泊発電所 3号炉 耐津波設計方針について (津波防護対策に係る指摘事項回答)

令和 5 年 3 月 16 日
北海道電力株式会社

2. 審査会合指摘事項に対する回答（指摘事項 220929-07）（1/2）

防潮堤を除く津波防護対策（例えば、流路縮小工、原子炉補機冷却海水放水路内へのコンクリート充填及び配管敷設、既設立坑の上部開口部のコンクリートによる閉塞等）が既設の施設の機能に与える悪影響について、既設の施設が本来有する機能を明確にした上で説明すること。

図12 流路縮小工施工後の循環水系統の水張・初期通水時の空気抜き箇所

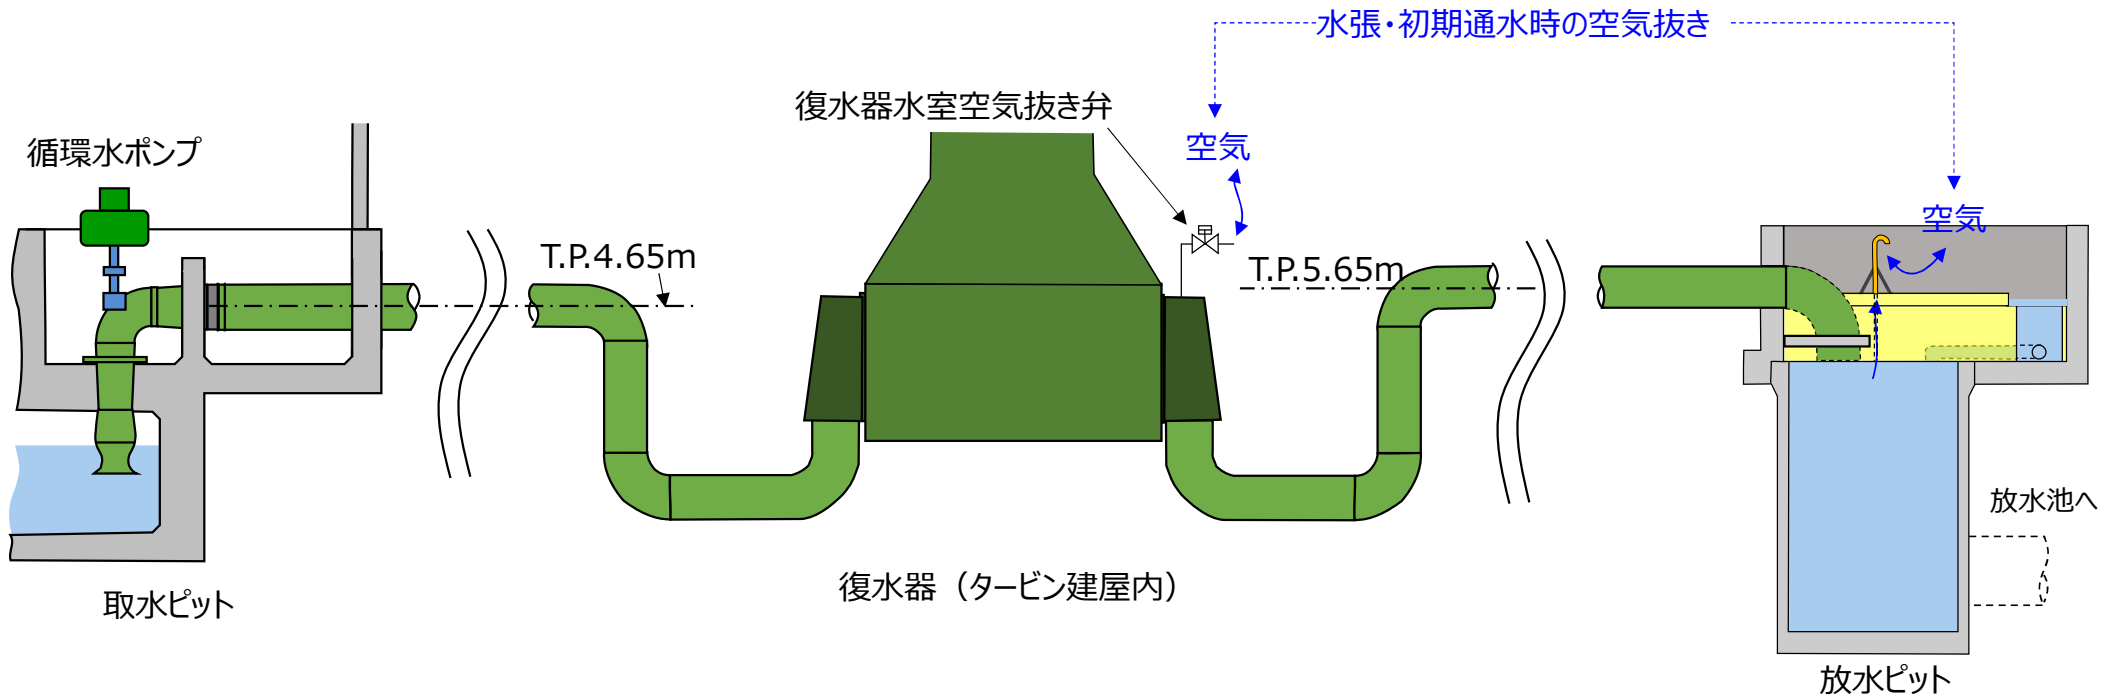
- 流路縮小工を設置することにより、これまで循環水系統の水張・初期通水時に放水ピットの自由水面から放出されていた空気の移動が制限されることから、流路縮小工には循環水管近傍に空気抜き用のベント管を設置する。流路縮小工設置後は、水張時に復水器水室出口空気抜き弁から排出しきれずに海水とともに放水ピットへ持ち込まれた一部の空気は、ベント管を通して排出される。

図13 流路縮小工設置前後の放水ピット水位 (大気開放位置)

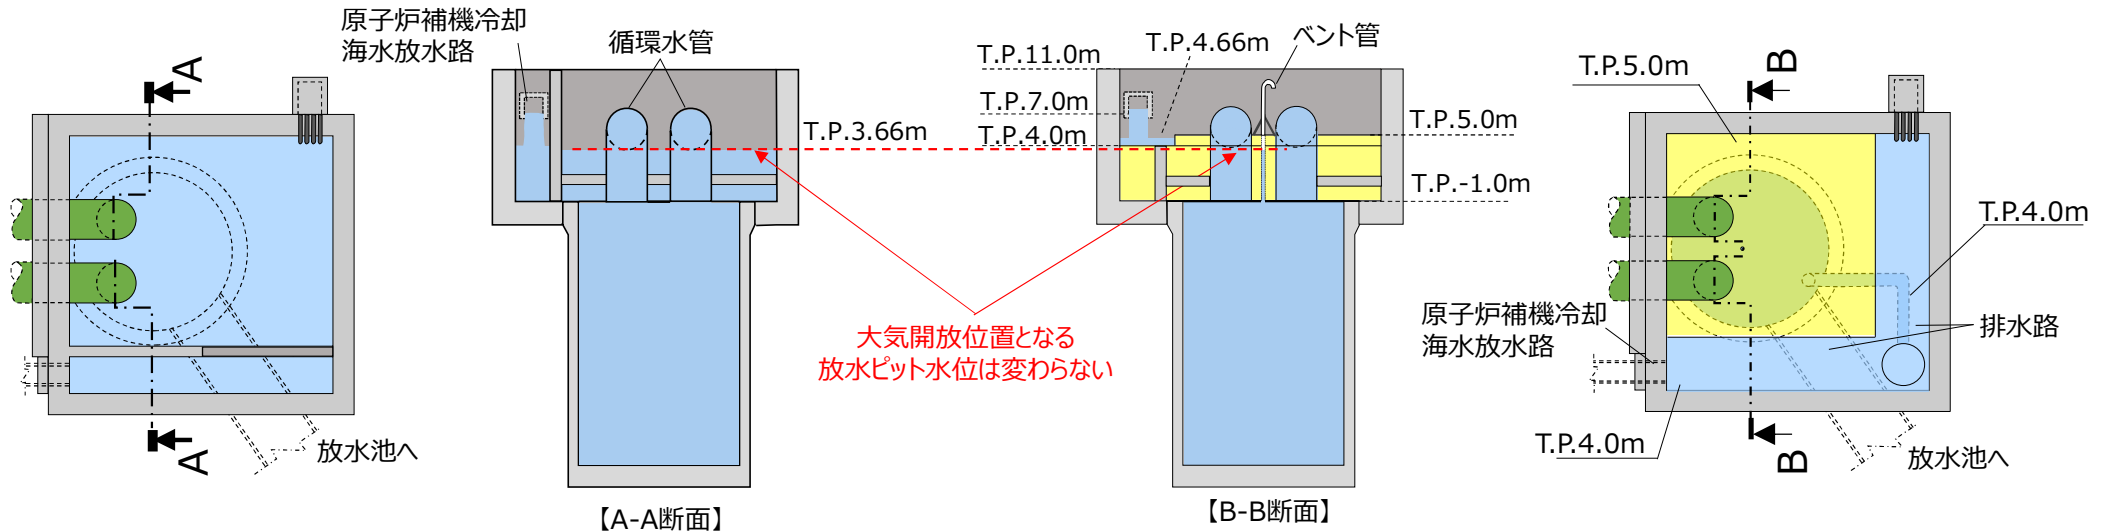
- 流路縮小工設置後の大気開放となる水面は、ベント管の水面と流路縮小工上端を流下する排水路水面となる。循環水ポンプの実揚程で考慮する放水ピット水位は、より低い水位となるベント管の水位であり、流路縮小工設置前後で変わらない。従って、循環水ポンプの運転に必要な揚程に変更はなく、サイフォン形成に与える影響もないことから、通常時の循環水システムの放水機能に与える影響はない。
- なお、仮にベント管が閉塞した場合、大気開放位置となる放水ピット水位は排水路水位 (T.P.4.66m) に変更となり、循環水ポンプが定格流量を吐出するための必要揚程は、流路縮小工設置前より約 1 m 増加するが、循環水ポンプの翼開度を増加するよう調整することで定格流量を確保することが可能である。

図14 3号炉放水ピット流路縮小工設置後の施設管理

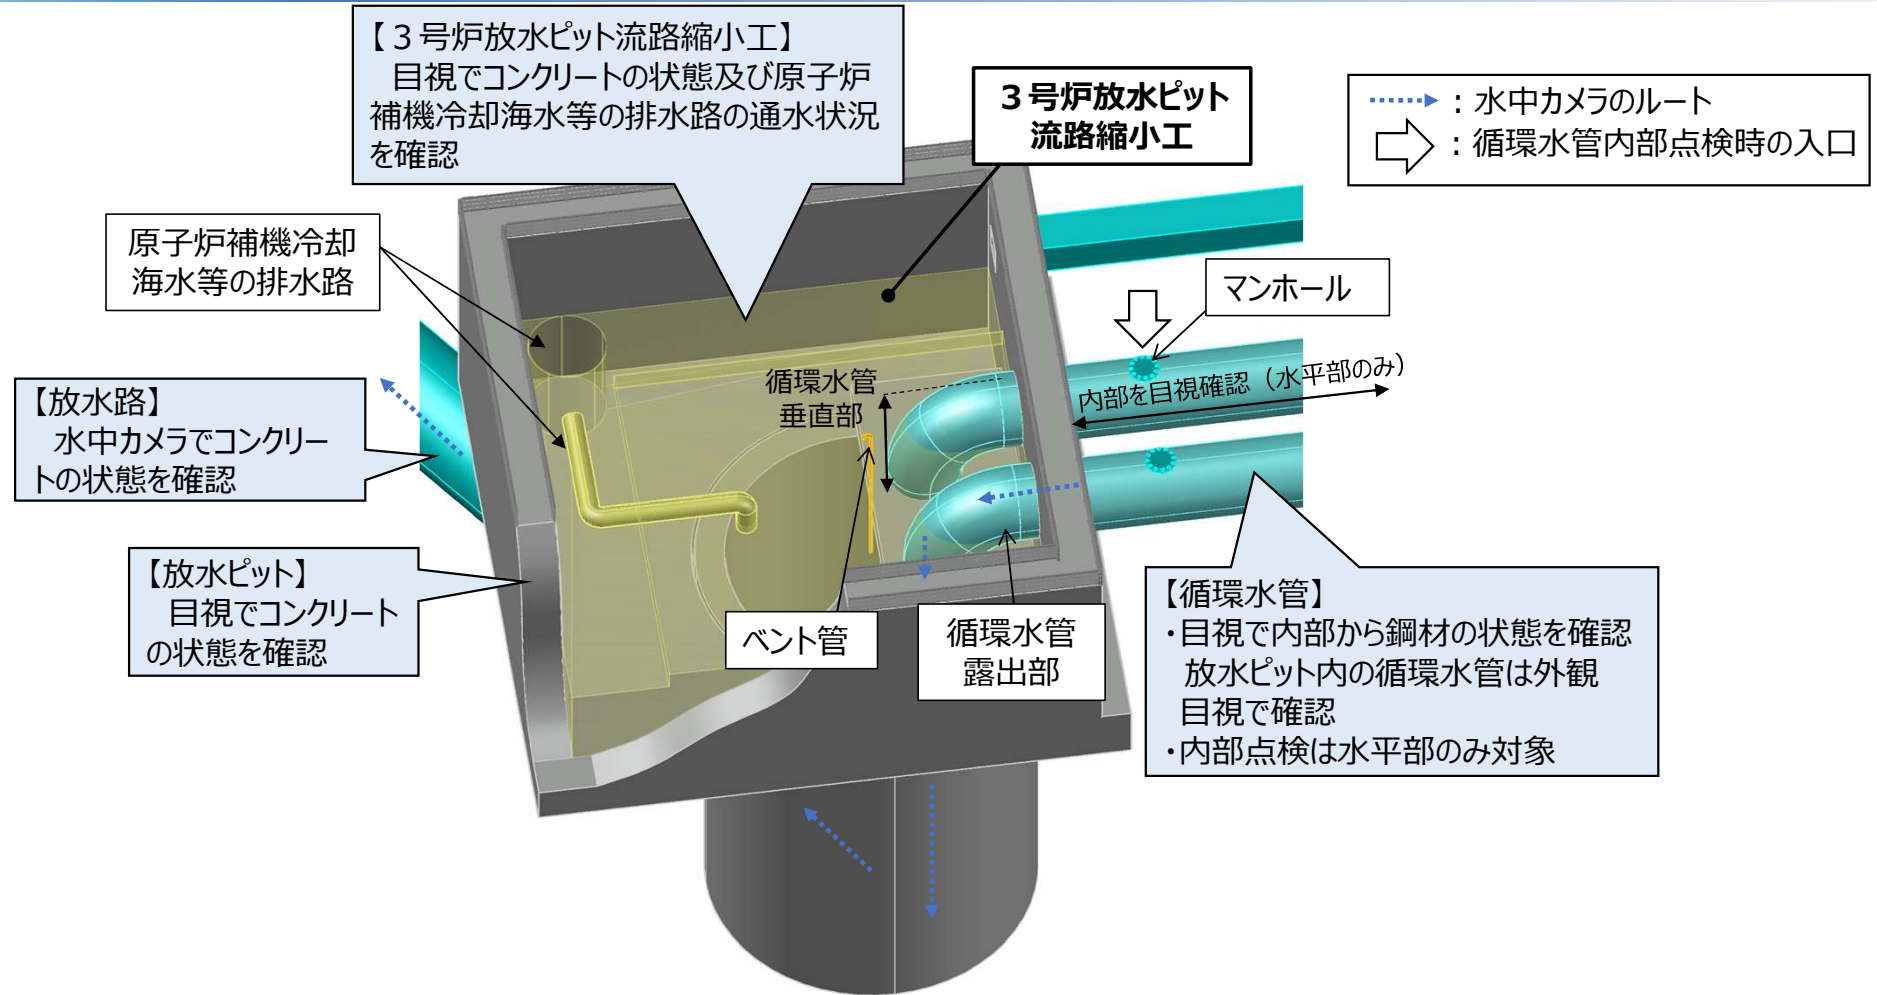
対象となる 既設の施設	既設の施設の機能に与える影響の有無 (施設管理に与える影響)	影響への対応方針
3号炉放水設備 ・放水ピット上部工	<ul style="list-style-type: none"> ■ 3号炉放水ピット上部工はコンクリート構造物であり、コンクリートの劣化モードとして、中性化及び塩害等が挙げられるため、目視でコンクリート表面のひび割れ、剥離等の状態を定期的を確認している。 ■ 3号炉放水ピット流路縮小工の設置により、放水ピット上部工の内壁の一部がコンクリートで覆われ、気中に露出しなくなることから、外観目視点検の範囲が変更となり、影響がある。 	<ul style="list-style-type: none"> ■ 放水ピット上部工の流路縮小工設置面は、コンクリートで覆われることから、目視可能な範囲と比較して中性化及び塩害等の劣化は進行しにくいいため、目視可能範囲の外観目視点検結果に基づき、放水ピット上部工全体の健全性の評価を行うことで施設管理を行うことができる。
3号炉放水設備 ・放水路（放水ピット立坑含む）	<ul style="list-style-type: none"> ■ 放水ピット立坑及び放水路はコンクリート構造物であり、放水ピットから水中カメラを入れ、コンクリートの状態を定期的を確認している。 ■ 3号炉放水ピット流路縮小工の設置により、水中カメラを挿入する箇所を変更する必要があり、影響がある。 	<ul style="list-style-type: none"> ■ 水中カメラを挿入する箇所を循環水管に変更することで、現行の確認範囲に変更はなく、従来通りの施設管理を行うことができる。
3号炉循環水系統 (循環水管)	<ul style="list-style-type: none"> ■ 循環水管は鋼構造物であり、劣化モードは、内面及び外面の塗膜の剥離等で海水と接触した場合の腐食等が挙げられるが、建屋外に設置する範囲は基本的に埋設されており、自然環境の影響を受けにくいことから、内面の劣化が支配的であり循環水管の内部から目視による鋼材の状態確認や管厚、変位及び防食装置の測定を定期的に行っている。 ■ 放水ピット内の循環水管は、気中環境にあり自然環境による影響を受けることから、上記の内部点検に加えて外面の劣化を外観目視点検により確認している。 ■ 3号炉放水ピット流路縮小工設置により、放水ピット内の循環水管の一部が、コンクリートで覆われることから、外観目視点検の範囲が変更となり、影響がある。 	<ul style="list-style-type: none"> ■ 循環水管の内部点検は、流路縮小工設置後も現行実施範囲から変更することなく対応可能である。 ■ 放水ピット内の循環水管の一部コンクリートで覆われる範囲は、自然環境による影響を受けにくいいため、内面の劣化が支配的であり、既設の埋設範囲と同様に内部点検の結果から健全性の評価を行うことで施設管理を行うことができる。

対象	設置前の施設管理方法 (現状)	設置後の施設管理方針
放水ピット上部工	<ul style="list-style-type: none"> ➤ 外観目視点検 内容：コンクリートの状態及び周辺地盤の確認。 	<ul style="list-style-type: none"> ➤ 外観目視点検 内容：設置前と同様 流路縮小工設置面は、外観目視可能な範囲の点検結果を踏まえ評価
循環水管	<ul style="list-style-type: none"> ➤ 内部点検 内容：目視による鋼材の状態確認，管厚，変位及び防食装置の測定。 ➤ 外観目視点検 内容：鋼材の状態及び周辺地盤の確認。 	<ul style="list-style-type: none"> ➤ 内部点検 内容：設置前と同様 ➤ 外観目視点検 内容：放水ピット内の露出部のうち一部コンクリートで覆われる範囲は，内部点検結果を踏まえ評価
放水路 (放水ピット立坑含む)	<ul style="list-style-type: none"> ➤ 水中カメラによる確認 内容：放水ピット立坑及び放水路のコンクリートの状態を確認 	<ul style="list-style-type: none"> ➤ 水中カメラによる確認 内容：設置前と同様 水中カメラを挿入する箇所は，放水ピットから循環水管に変更
3号炉放水ピット流路縮小工	—	<ul style="list-style-type: none"> ➤ 外観目視点検 内容：コンクリート，原子炉補機冷却海水等の排水路の通水状況を確認。詳細は今後検討を行う。
